## 改善箇所説明図

K1600GT

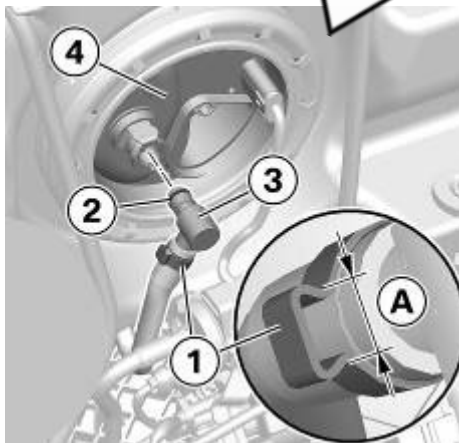
燃料装置において、組立工程が不適切なため、燃料ポンプと接続する燃料ホースの片耳ホースクランプの圧着が不十分なものがある。そのため、エンジン始動時などに高い燃料圧力がかかる場合、燃料ホースが外れ、ガソリンが漏れるおそれがある。

| A 片耳クランプ圧着規定寸法 ( $2.5 \pm 1.5\text{mm}$ ) |

全車両、ホースクランプの取り付け状態を点検し、必要に応じて当該クランプの交換を行う。

識別：クイックカプラーに白色の識別ペイントを塗布する。
